**Avis délibéré de la mission régionale d'autorité environnementale
sur la construction et exploitation d'un crématorium, par la société
OGF-Élysio, sur la commune d'Oyonnax (01)**

Avis n° 2025-ARA-AP-1922

Avis délibéré le 4 septembre 2025

Illustration 2 : Plan des installations. source : étude d'impact.

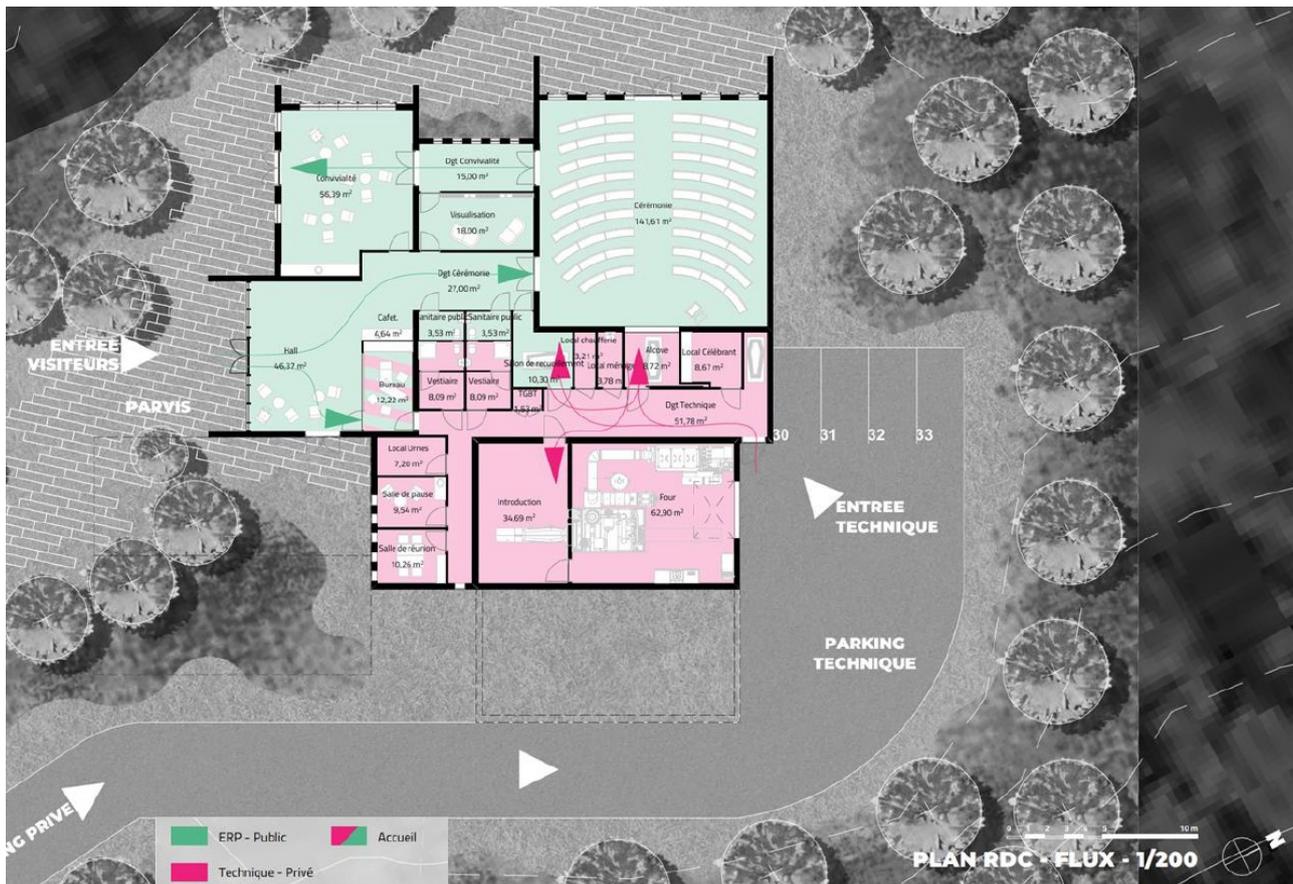
Le dossier ne comporte pas de schéma descriptif détaillé du dispositif de crémation.
